### **Wyjaśnienia i ZMIANA nr 3 treści SWZ**

**w dniu 15.10.2025 r.**

Dotyczy: postępowania o udzielenie zamówienia publicznego prowadzonego w trybie przetargu nieograniczonego pn.: „**Budowa dwutorowego torowiska tramwajowego wzdłuż ul. Solskiego od ronda Kujawskiego do pętli Bielicka wraz z pętlą Bielicka**”, Nr sprawy **NZ.2531.38.2025**

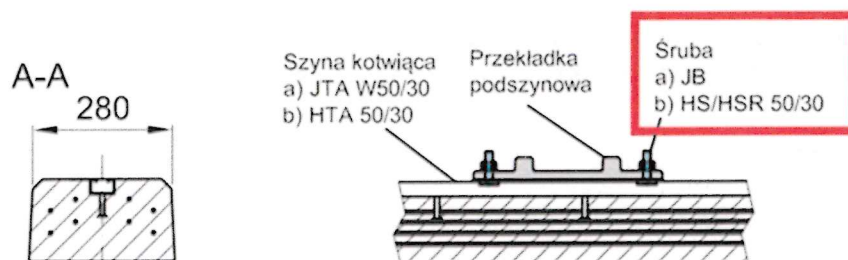
„22. Dot. b. torowej – Prosimy o przekazanie szczegółu mocowania przyrządu wyrównawczego w torowisku na żelbetonowych belkach wzdłużnych”.

*Zamawiający informuje, że zgodnie ze STWiORB pkt 2.1.3 i 2.1.5 przyrządy wyrównawcze znajdujące się w ciągu torowiska z elastycznym mocowaniem podkładów na żelbetonowych belkach wzdłużnych winny być wykonane na podrozdajnicach strunobetonowych (np. SPT-06) mocowanych elastycznie do belek wzdłużnych. Poniżej przesyłamy szczegół mocowania.*
